planinhoud
Snedes A-A'
Geplande toestand
dossier
Hofstraat 157-163
9000 Gent

0 1 2 3 4 5 6 7 8 9 10									
plan 23/39	schaal 1/100	datum 05/02/2025

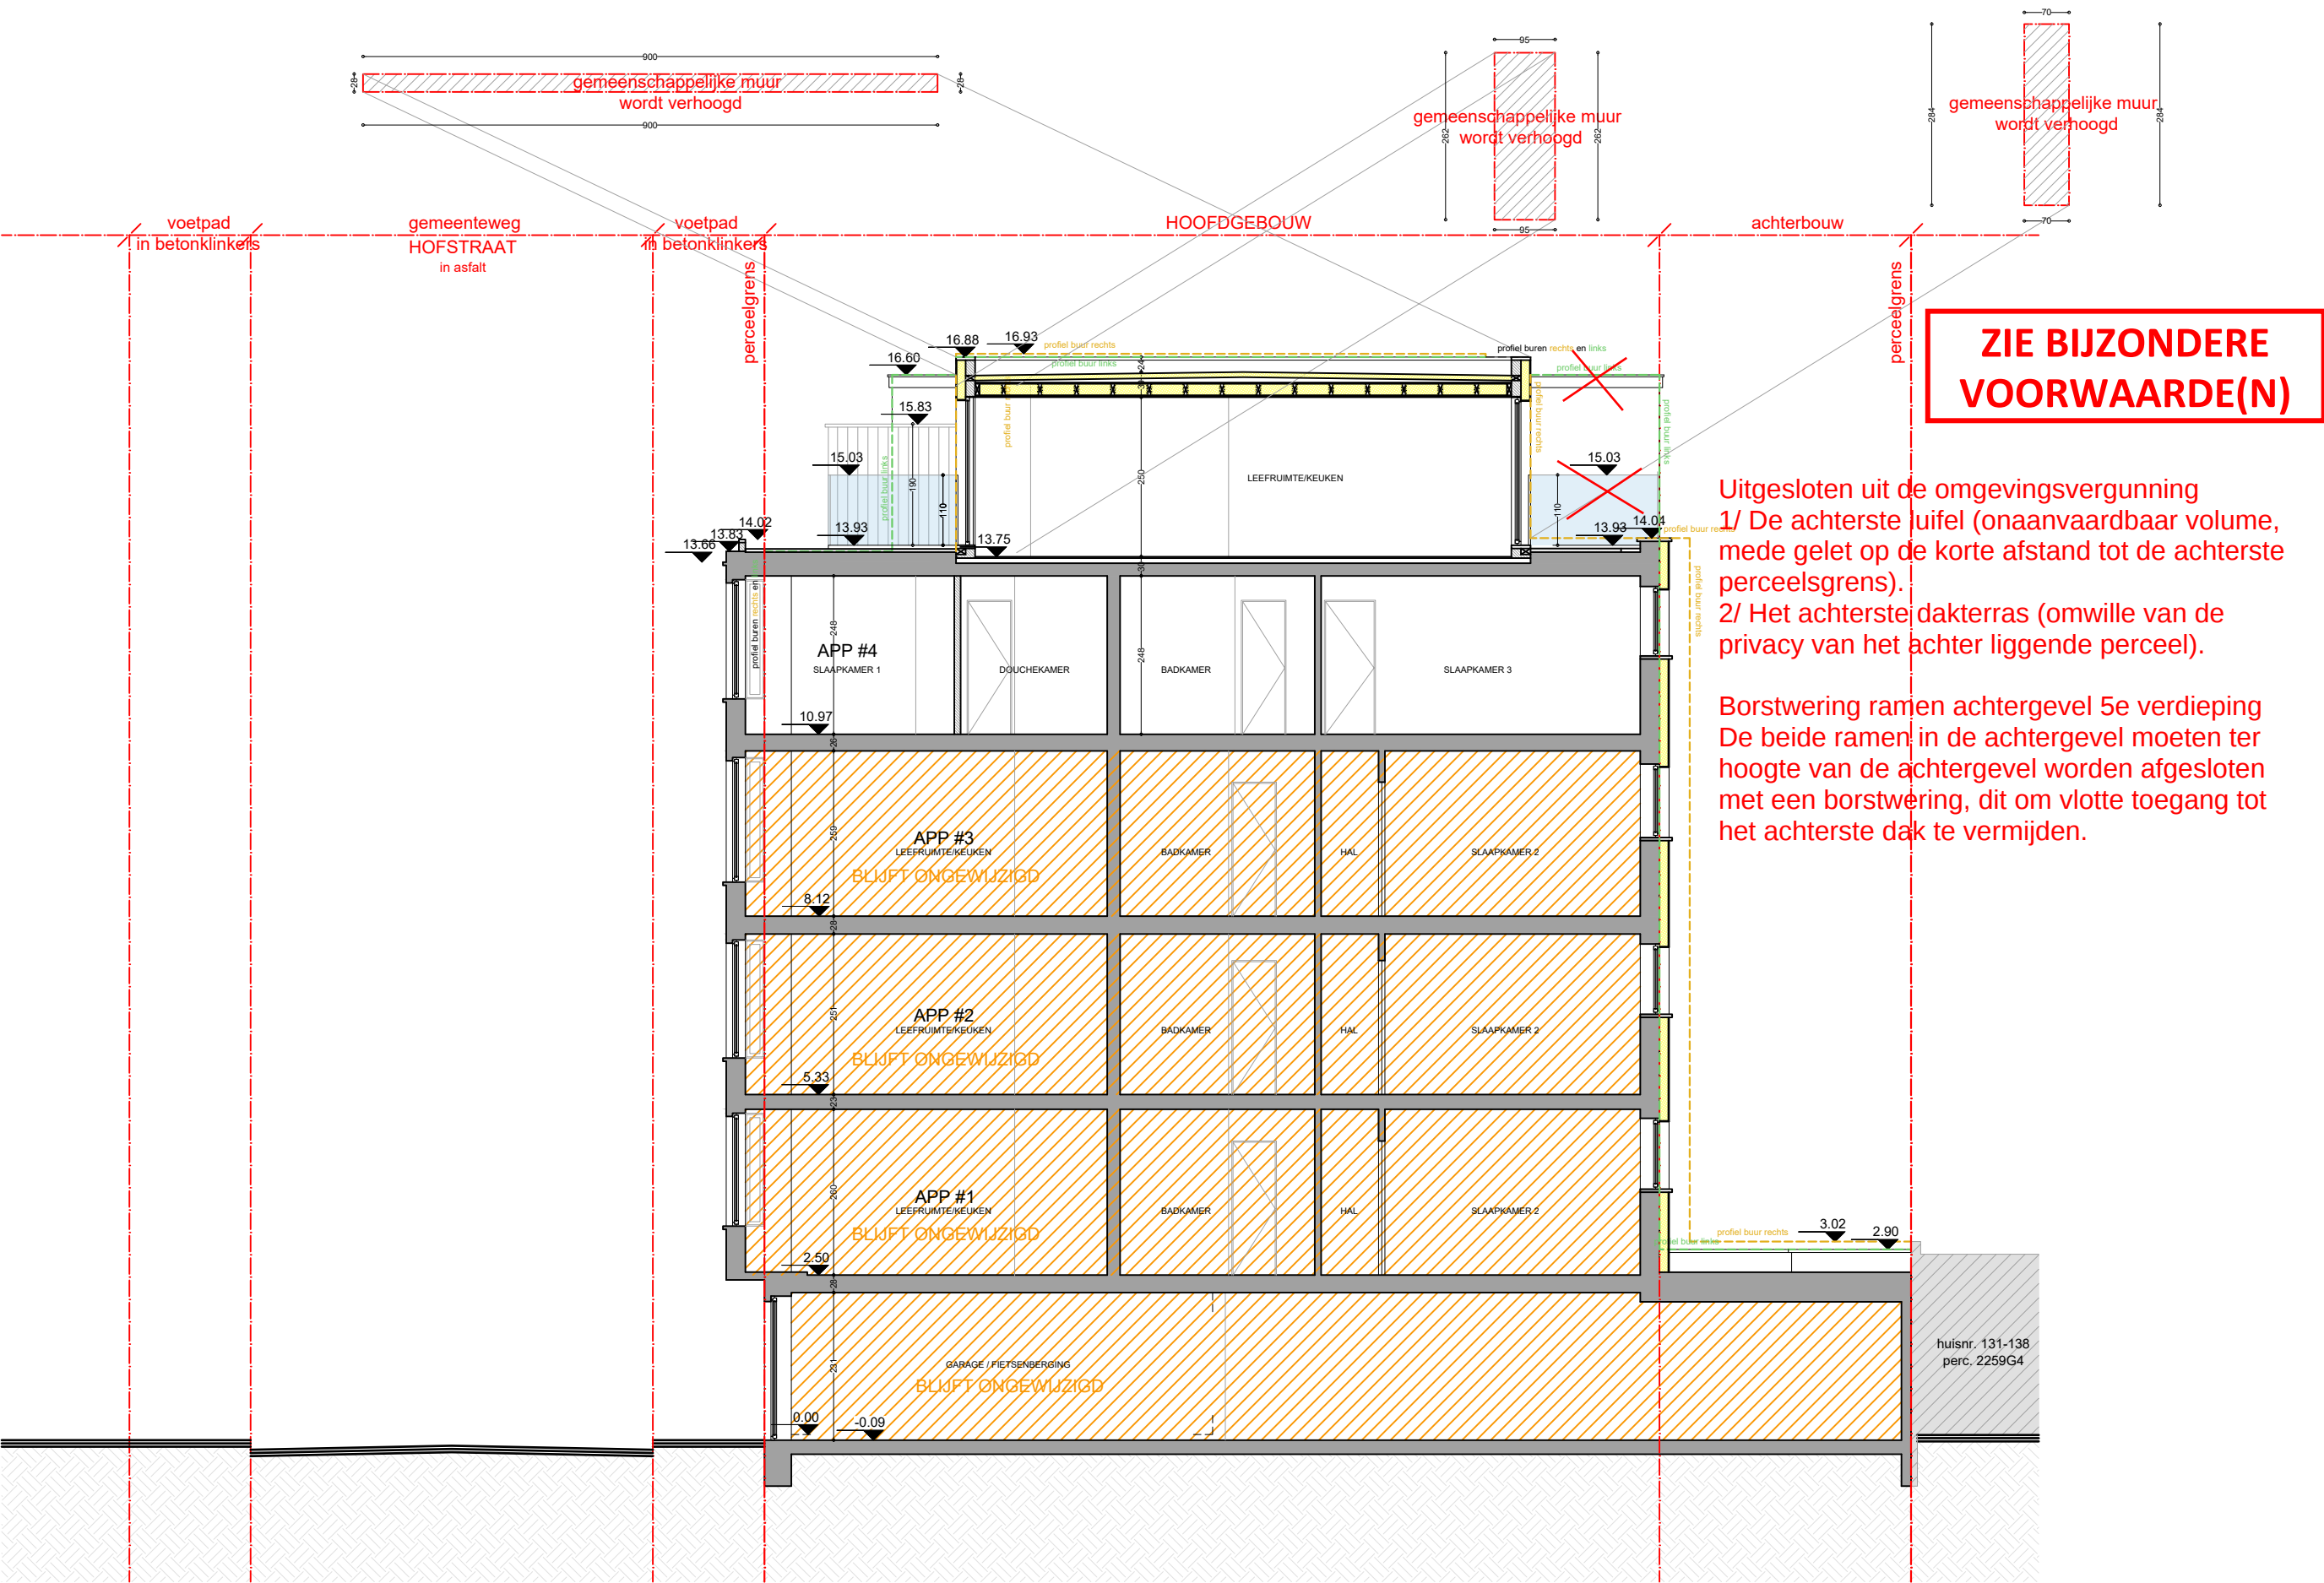
Uitgesloten uit de omgevingsvergunning
1/ De achterste luifel (onaanvaardbaar volume, mede gelet op de korte afstand tot de achterste perceelsgrens).
2/ Het achterste dakterras (omwille van de privacy van het achter liggende perceel).

Borstwering ramen achtergevel 5e verdieping
De beide ramen in de achtergevel moeten ter hoogte van de achtergevel worden afgesloten met een borstwering, dit om vlotte toegang tot het achterste dak te vermijden.
